# Bulletin Service / Service Bulletin

**Pompe à eau – Water pump**

**037 /  
ABQ**

PA4-200

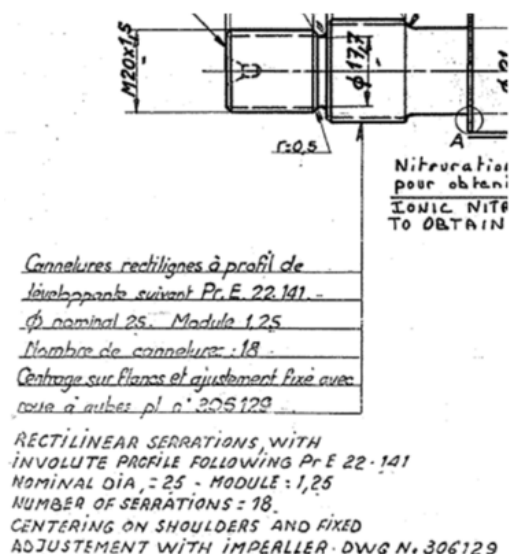
With reference to our operational experience feedback and in order to improve the quality of our technical documentation, you will find important information to add to your Maintenance Manual concerning the mounting of impellers on shafts on PIELSTICK design water pumps.

Indeed, depending on the pumps, the tolerances of the adjustment can lead to a slight clearance or a slight interference depending on the machining of these parts. This adjustment allows disassembly of parts without degradation of contact surfaces. This is why, in the case of a slight tightening, it is sometimes necessary to heat the impeller to 350° to allow mounting on the shaft.

Cette information est à insérer à votre Manuel d'Entretien / This information is to be inserted in your Maintenance Manual
